BEVEZETÉS

C40 szekcionált motor frissítés kombinálva a LOW POWER funkcióval
Az egyetlen módja annak, hogy külsőleg és belsőleg azonosítsuk, hogy a termék alacsony fogyasztású változat-e vagy sem, az, ha ellenőrizzük a motorra vagy a külső csomagolásra felragasztott címkét. Az alacsony fogyasztású változat a V2 verzióval kezdődik. Íme két példa:
Példa a ALACSONY ENERGIAfrissítés NÉLKÜLI dedikált címkére – V1 verzió

A C40 szekcionált motor változásának vizuális példája

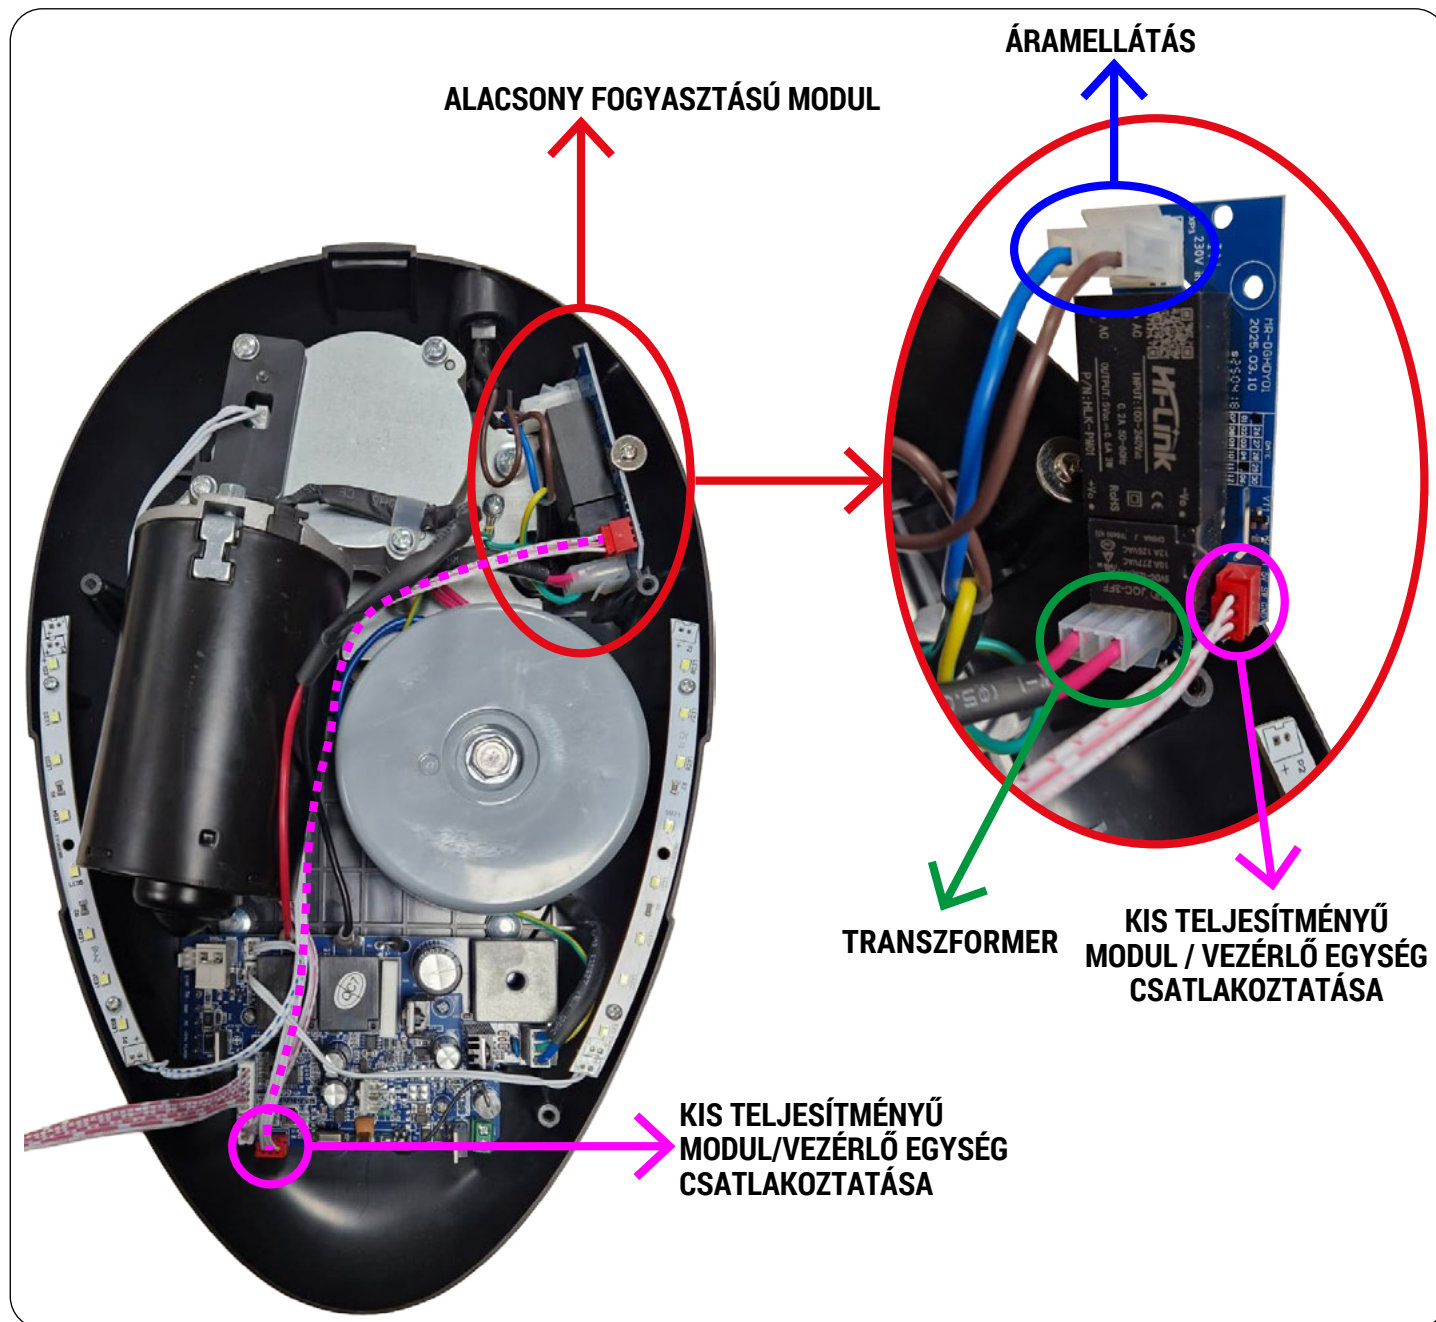
Új „E0” paraméter az alacsony energiafogyasztású üzemmódhoz

Low power mód
P I	Tartsa lenyomva a SET gombot, amíg a „P1” kijelzés nem jelenik meg.
E0	Nyomja meg kilencszer a FEL gombot, hogy megjelenjen az „E0” jelzés. Ezután nyomja meg a SET gombot az alacsony energiafogyasztású üzemmódba való belépéshez.
d0	A kijelzőn a „d0-d1-d2” felirat jelenik meg: az UP vagy DOWN gombbal állítsa be.
d1	A „d0” azt jelzi, hogy nem lép be az alacsony energiafogyasztású üzemmódba;
d2	a „d1” azt jelzi, hogy 1 perc múlva lép be az alacsony energiafogyasztású üzemmódba; a „d2” azt jelzi, hogy 10 perc múlva lép be az alacsony energiafogyasztású üzemmódba;
	A beállítás után nyomja meg a SET gombot a megerősítéshez, az alapértelmezett kijelzés „d1”. Megjegyzés: A fotocellák, tartalék akkumulátorok vagy elektronikus zárok és hasonló kiegészítők felszereléséhez az „E0” menüt „d0”-ra kell állítani, hogy kilépjen az alacsony energiafogyasztású üzemmódból, mielőtt azokat használni lehetne.
